**SERVICIO DE ECONOMÍA CIRCULAR Y CAMBIO CLIMÁTICO
DEPARTAMENTO DE DESARROLLO RURAL Y MEDIO AMBIENTE
GOBIERNO DE NAVARRA**

Que el pasado 9 de marzo de 2022 fue publicado en el Boletín Oficial de Navarra nº 49, el anuncio del Servicio de Economía Circular y Cambio Climático por el que informa de la puesta a exposición pública a fin de realizar alegaciones en el plazo máximo de 30 días hábiles, prorrogados posteriormente al no estar accesibles inicialmente por vía informática, al “Proyecto de Estación Depuradora de Digestato Líquido en Planta de Biometanización de Residuos Orgánicos en Caparroso”, polígono 17, parcelas 48,50,51,52,53,54,55-Paraje”Corraliza del Tomillar”, Código de Expediente: 0001-0040-2021-000039; y que mediante este escrito, en tiempo y forma, realizo las siguientes:

ALEGACIONES

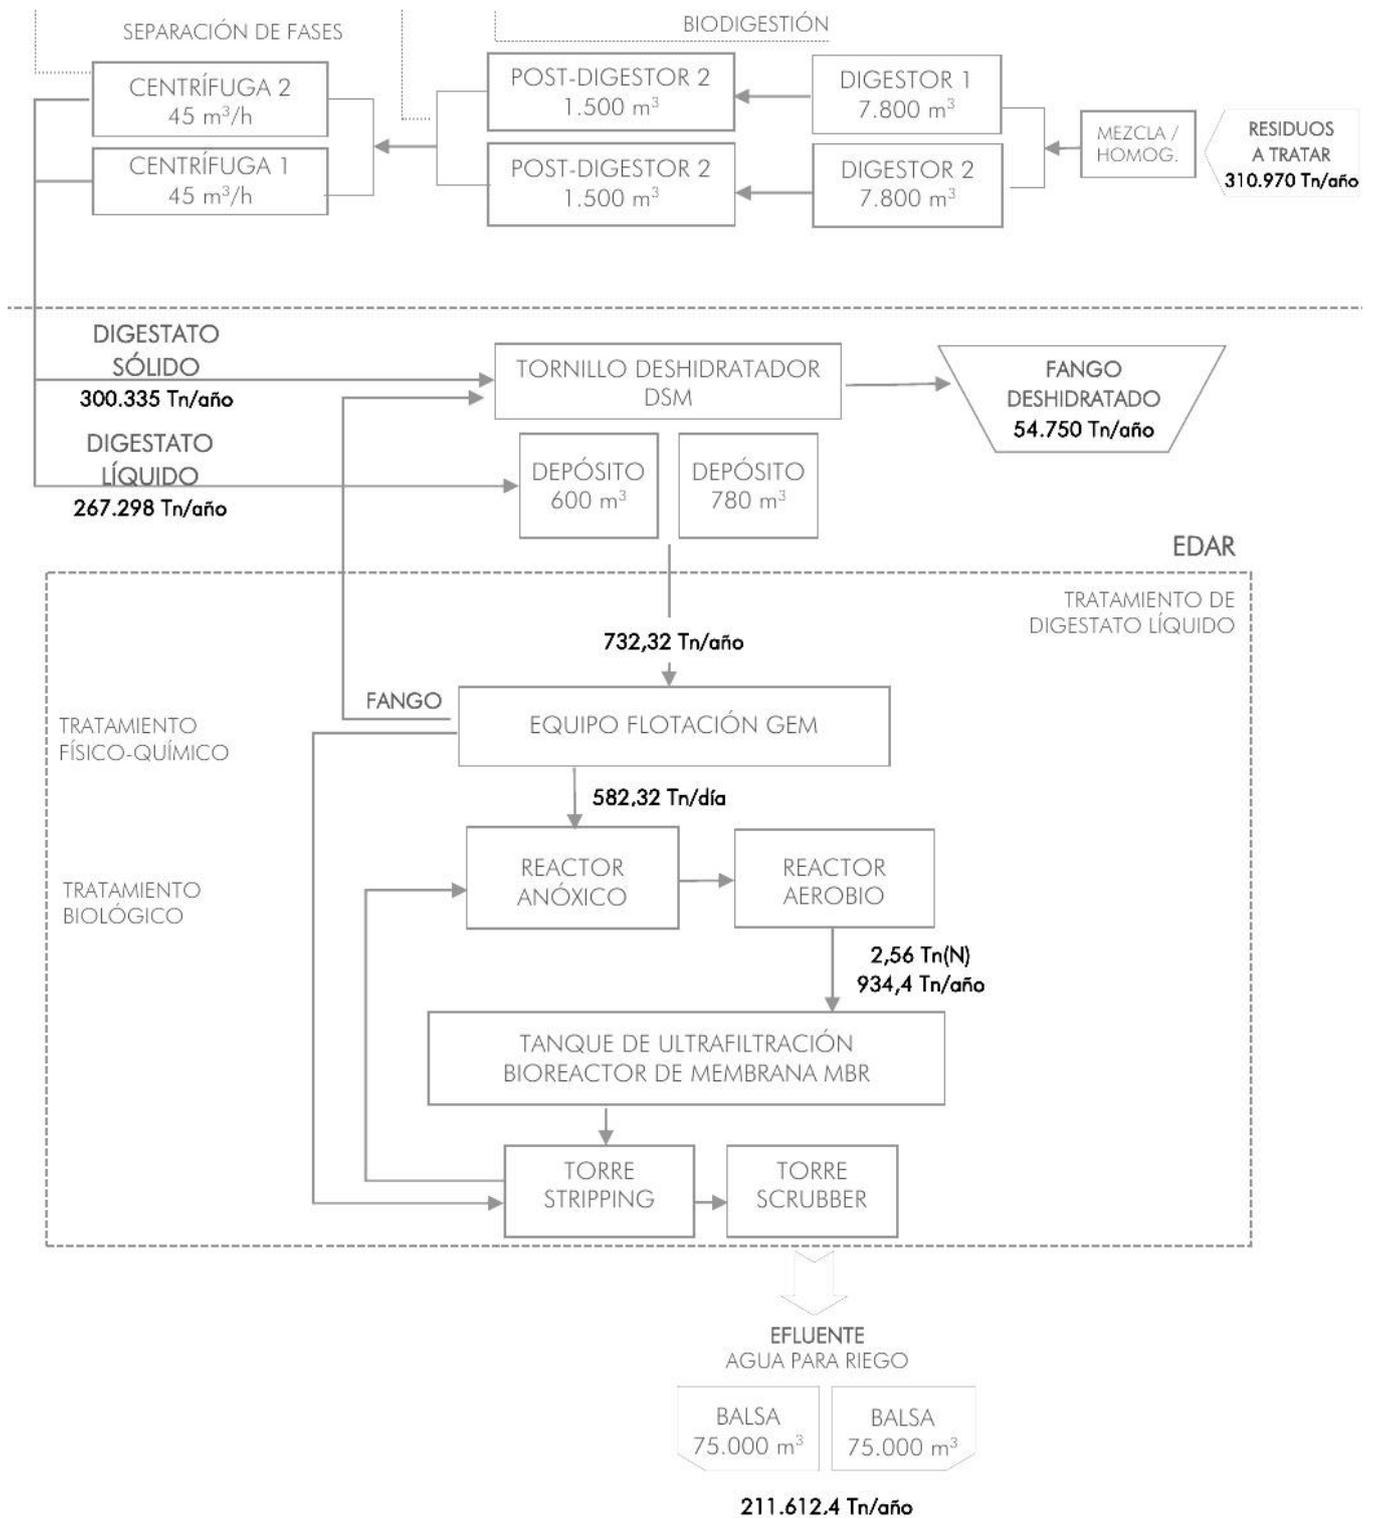
Como se puede observar en el diagrama, la cantidad de residuos que se esperan introducir en el proceso de biodigestión, y para la que se supone que se ha dimensionado la instalación de depuración es de 310.970 Tn/año, sensiblemente por debajo de las 327.554 Tn/año autorizadas en última la AAI. Consideramos que este es un error de diseño claro, dado que una instalación de este tipo siempre ha de diseñarse para tratar una cantidad ligeramente mayor de la prevista, en previsión de posibles problemas. Se suele considerar que, al menos, la instalación debería de poder tratar un 10% mas de los residuos autorizados, lo que obligaría a diseñar la instalación para tratar al menos

colmatado parte de su capacidad de almacenamiento.

Vemos, por lo tanto, como las dos balsas no son capaces ni siquiera de acercarse a la cantidad de agua que deberían almacenar en el caso de necesitar mantener cerca de la capacidad de producción de agua de la instalación en todo un año. Se entiende que, en condiciones normales, no es necesario que se deba almacenar toda la producción de un año. Sin embargo, creemos que es necesario que exista un margen para el caso de situaciones imprevistas, o problemas meteorológicos. Por ejemplo puede suceder que en un año anormalmente lluvioso las necesidades de riego no sean las estimadas y se deba de acumular más cantidad de agua tratada en esas balsas. A lo que habría que añadir la propia lluvia que también contribuirá a que se llenen aún más.

Vemos por lo tanto, como otro aspecto más de este proyecto, se ha diseñado de una manera incorrecta, sin margen para los escenarios imprevistos, o para las situaciones actuales de mayor tratamiento de residuos que los previstos o autorizados. Creemos que toda la instalación proyectada, tanto la propia EDAR, como las balsas finales para el producto de esta, deberían de tener mayor capacidad de tratamiento, para adecuarse a la realidad de esta macroexplotación. Y si no se ha hecho es porque no se está diseñando la instalación de manera adecuada.

CAÑADA DESDE N121-HTN AÑO 2008

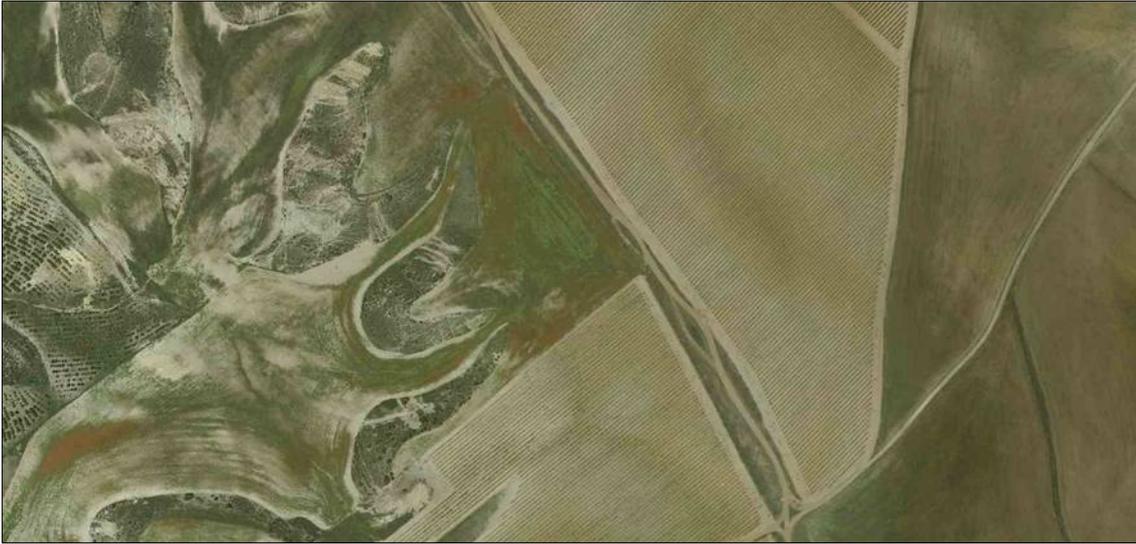
2-Cañada Real Tauste-Andia, pasada 9, desde su contacto con la N121 hacia la planta de HTN. El tramo desde la planta de tratamiento de residuos y la vaquería se usa menos por estar en mal estado, muy bacheado y con fuertes rampas

CAÑADA DESDE N121-HTN AÑO 2021, cañada ensanchada, pero sin echar gravilla

CAÑADA-VAQUERÍA AÑO 2008

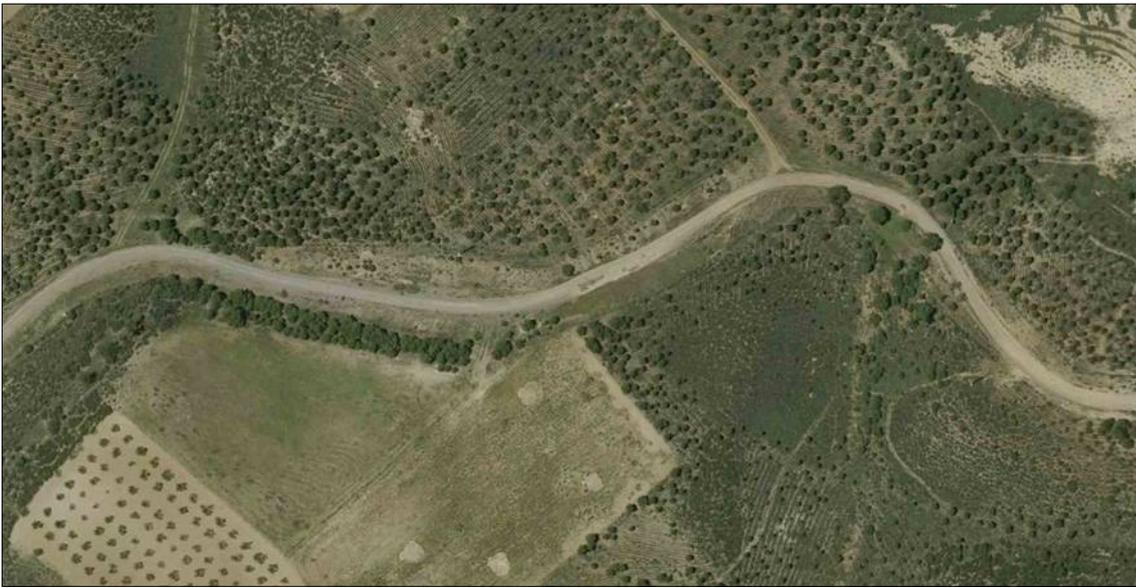
Pero se vuelve a utilizar de forma masiva el tramo de cañada en dirección norte, que conecta la vaquería con un camino agrícola en el término de Marcilla.

CAÑADA-VAQUERÍA AÑO 2021, ensanchada, pero sin gravilla. La vegetación de los bordes o desaparecida o polvorienta.

CONEXIÓN CAMINO MONTICO-CAÑADA AÑO 2008. Firme similar

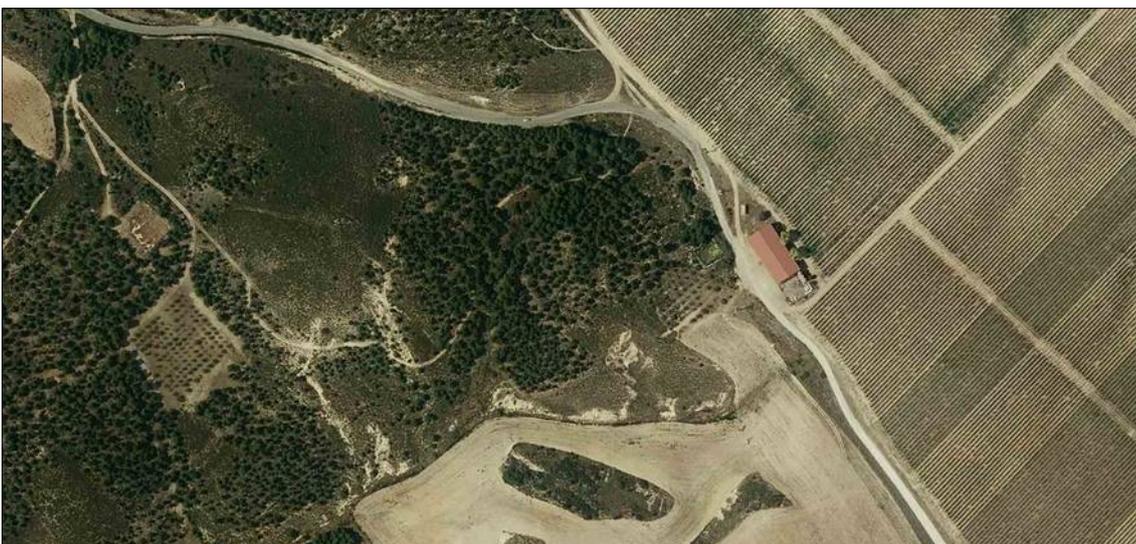
Línea continua: recorrido cañada

Línea discontinua: alternativa para evitar el vadeo en el círculo rojo.

CONEXIÓN CAMINO MONTICO-CAÑADA AÑO 2021. Firme con gravilla en el camino agrícola, no en la Cañada.
